Stavba: Regenerace sídliště Šalamouna 6.A etapa

Evidenční list změny stavby

Název a evidenční číslo stavby: Regenerace sídliště Šalamouna 6.A etapa Název stavebního objektu/provozního souboru (SO/PS): SO 101 Komunikace a zpevněné plochy	Číslo SO/PS / / číslo změny SO/PS: SO 101 / 1	Číslo změny stavby: 01
---	--	--------------------------------------

Situace - ke změně A2

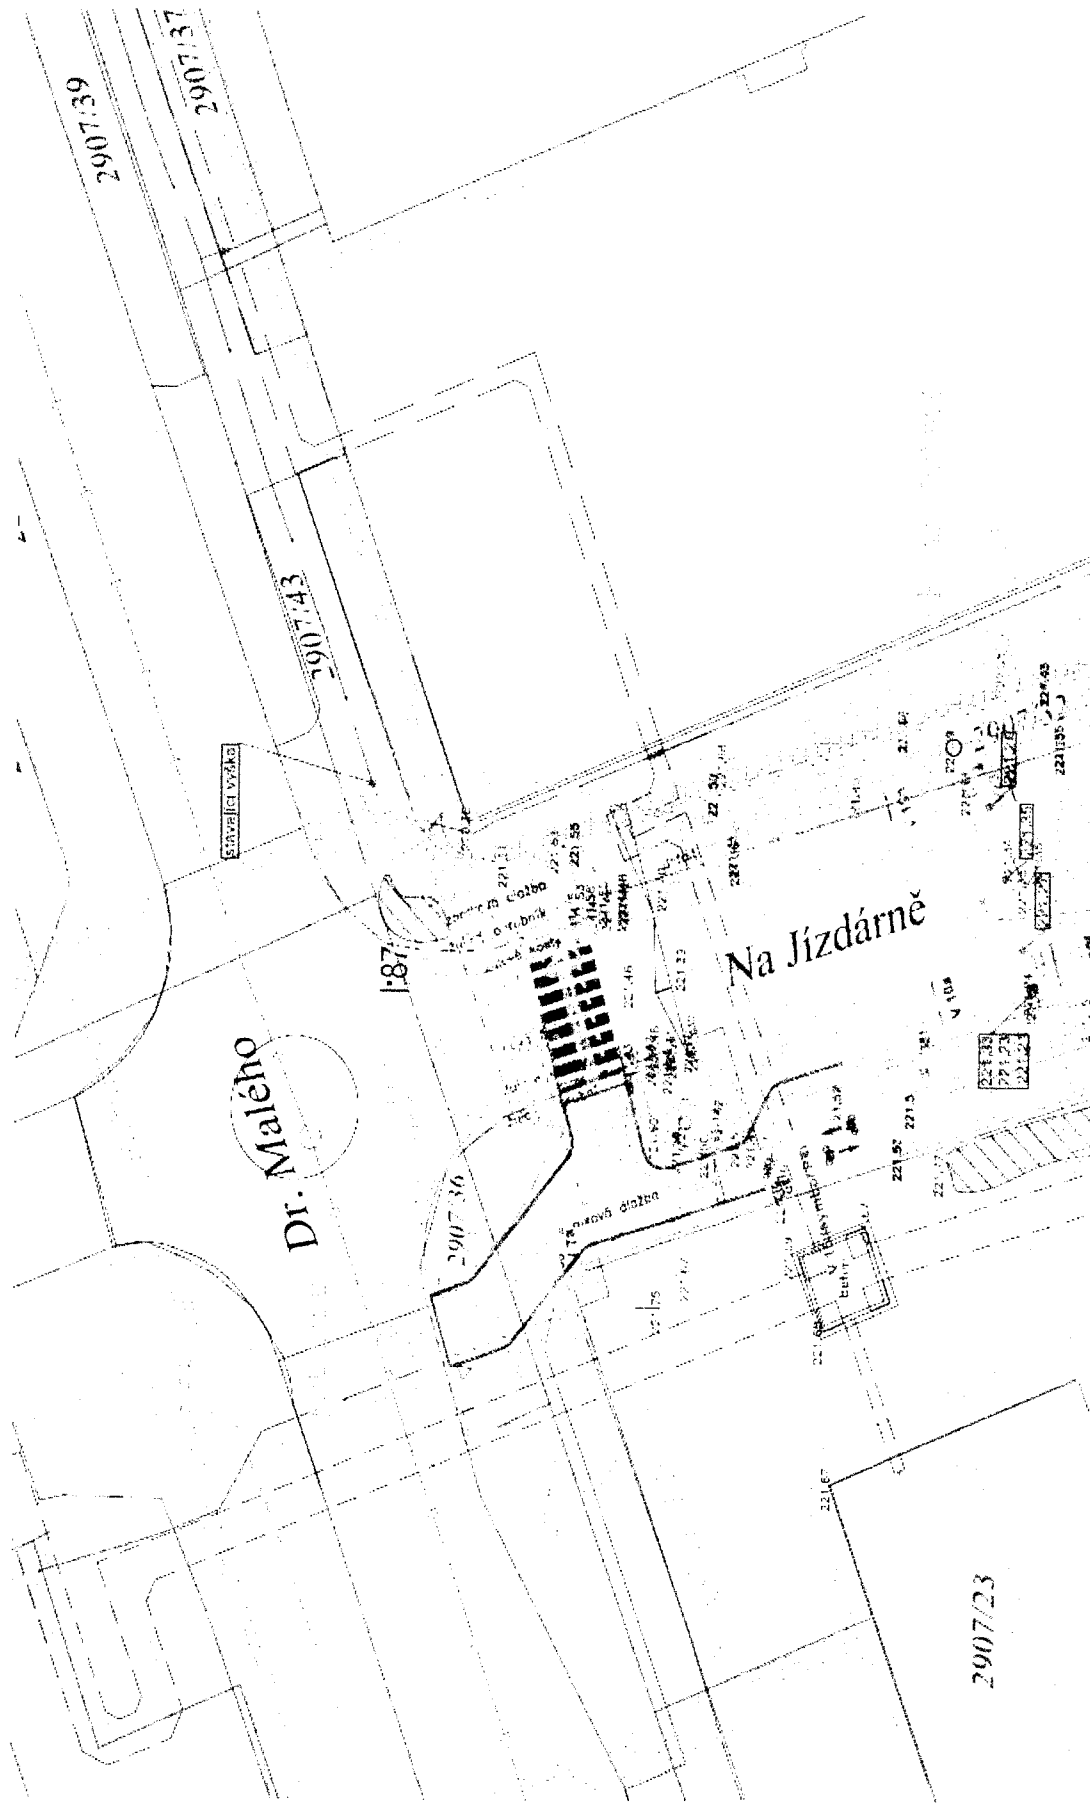
změna A2 - při realizaci prací byla zjištěna vzrostlá zeleň v trase plánované cyklostezky, proto bylo nutné cyklostezku zkrátit (MP červený asfalt) a místem prochází pouze chodník. Více v příloze č. 1 - situace.
